CONSORZIO DI BONIFICA
PIANURA DI FERRARA

OGGETTO: TEP RENEWABLES (FERRARA PV) S.R.L. – Procedura di Valutazione di Impatto Ambientale, ai sensi dell'art. 23 del D.Lgs. 152/2006, relativa al progetto di un impianto agrivoltaico della potenza pari a 26,95 MW e delle relative opere di connessione alla RTN, da realizzarsi nel Comune di Ferrara (FE) in località Spinazzino. Progetto PNIEC.
OSSERVAZIONI/RICHIESTA INTEGRAZIONI

Figura 1

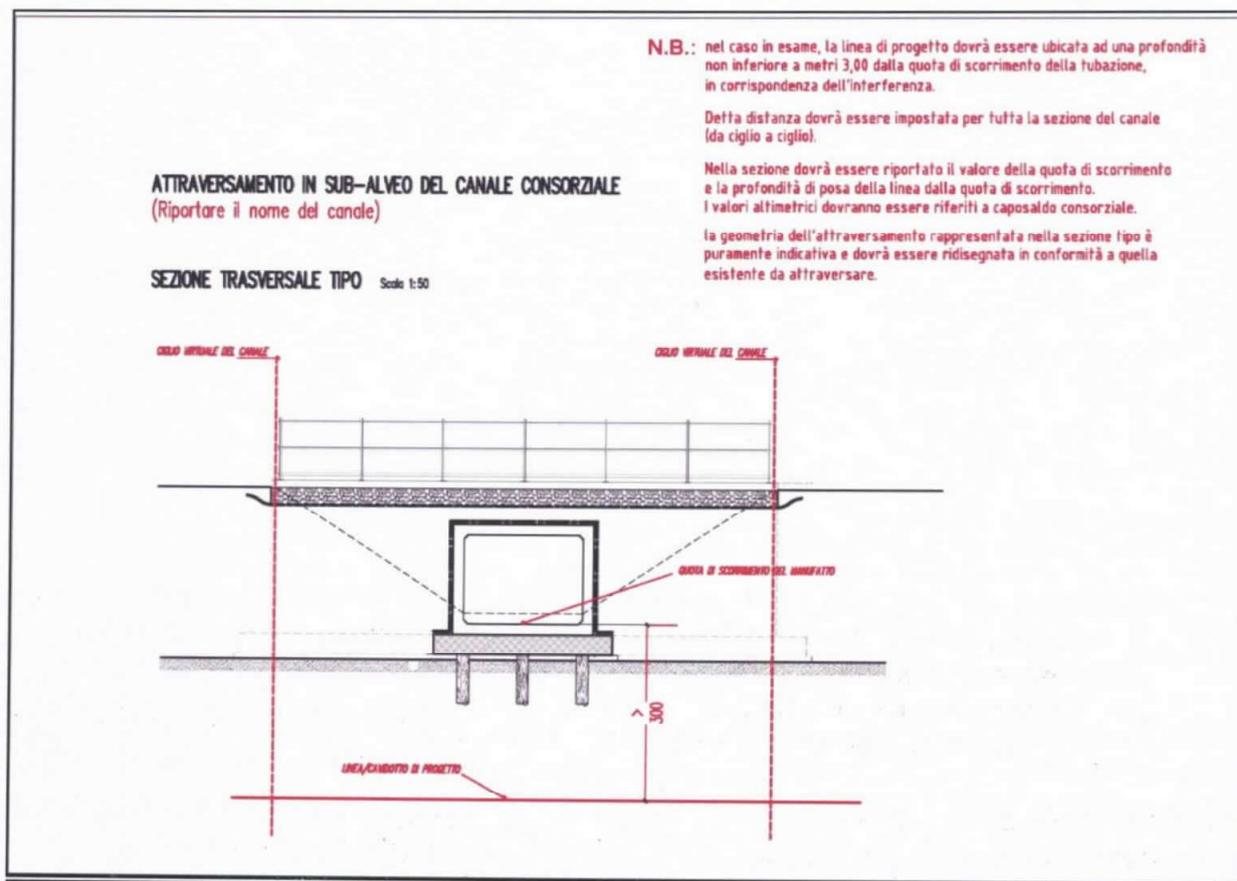
Nel caso di attraversamenti da realizzare in subalveo, sia in corrispondenza di manufatti idraulici (ponti/tombinamenti/manufatti stradali) ubicati su linee idrauliche demaniali in gestione al Consorzio di Bonifica, sia in corrispondenza di canali a cielo aperto, si prescrive il rispetto di una distanza minima, di norma, non inferiore a **metri 3,00** dalla quota di scorrimento della tubazione/della platea del manufatto o della quota di fondo di progetto, da mantenere in orizzontale per tutta la sezione del canale (da ciglio a ciglio). Per attraversamenti di canali a cielo aperto, si prescrive il rispetto di una distanza minima non inferiore a **metri 2,00** dalla quota di fondo di progetto del canale, previo rivestimento delle sponde dello stesso, da mantenere in orizzontale per tutta la sezione del canale (da ciglio a ciglio); in alternativa, se non si prevede il rivestimento, la distanza minima da rispettare dovrà essere pari a **metri 5,00**.

Per l'esame istruttorio della pratica, il Servizio Tecnico del Consorzio richiede che venga fornita una sezione trasversale del canale in corrispondenza di ogni attraversamento, in scala adeguata ed opportunamente quotata con valori altimetrici riferiti a caposaldo consorziale (di cui dovrà essere fornita la monografia), che sia esplicativa dell'opera da realizzare e che riporti il valore di quota della linea di scorrimento della tubazione/platea del manufatto (vedi Figura 1) o dell'eventuale quota di fondo di progetto.

Figura 2

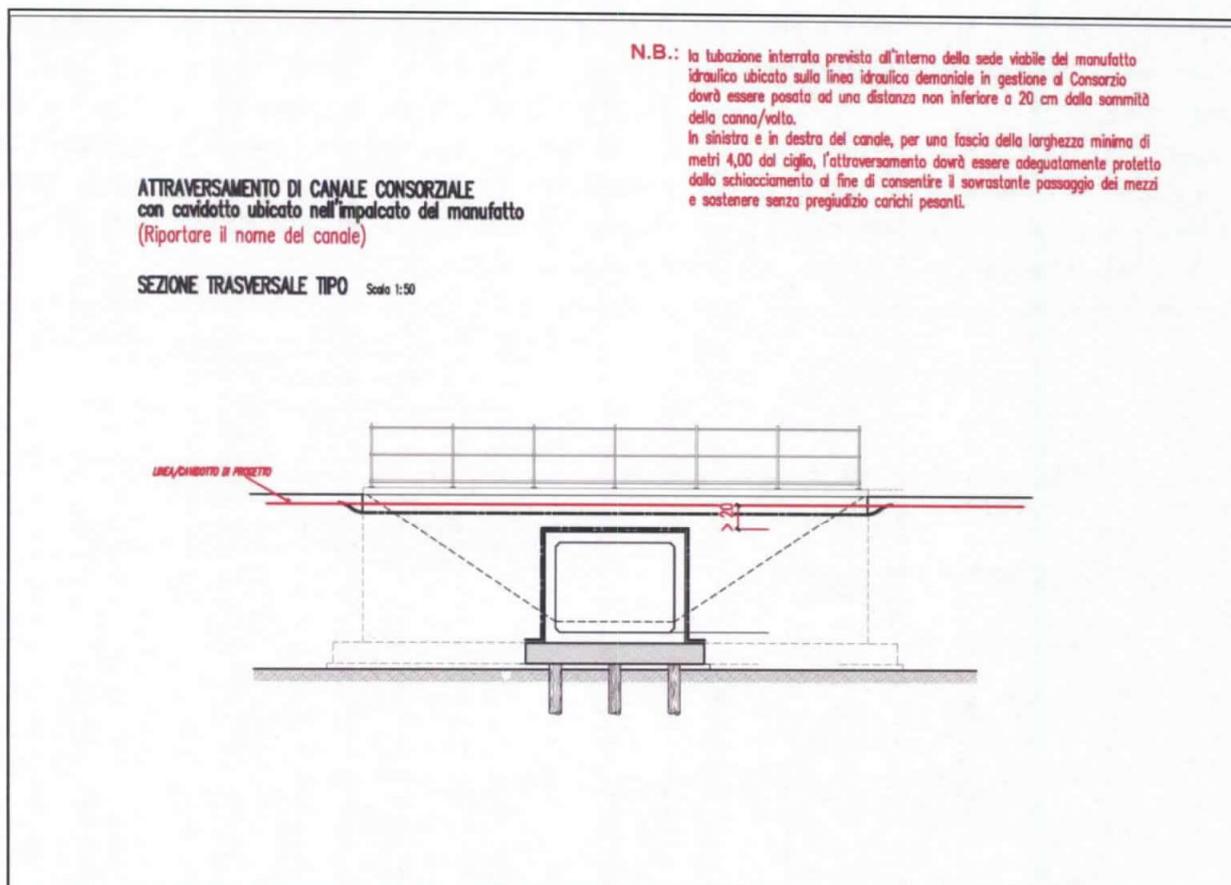
La posa di cavidotti all'interno della sede viabile del manufatto idraulico ubicati su linee idrauliche demaniale in gestione al Consorzio dovrà essere prevista ad una distanza non inferiore a **20 cm** dalla sommità della canna/volto (vedi Figura 2).

In sinistra ed in destra del canale, per una fascia della larghezza minima di **metri 4,00** dal ciglio, il cavidotto dovrà essere adeguatamente protetto dallo schiacciamento, al fine di consentire il sovrastante passaggio dei mezzi e sostenere senza pregiudizio carichi pesanti.

Per l'esame istruttorio della pratica, il Servizio Tecnico del Consorzio richiede che venga fornita una sezione trasversale del canale in corrispondenza di ogni attraversamento, in scala adeguata ed opportunamente quotata, che sia esplicitativa dell'opera da realizzare e che recepisca le sopracitate prescrizioni.
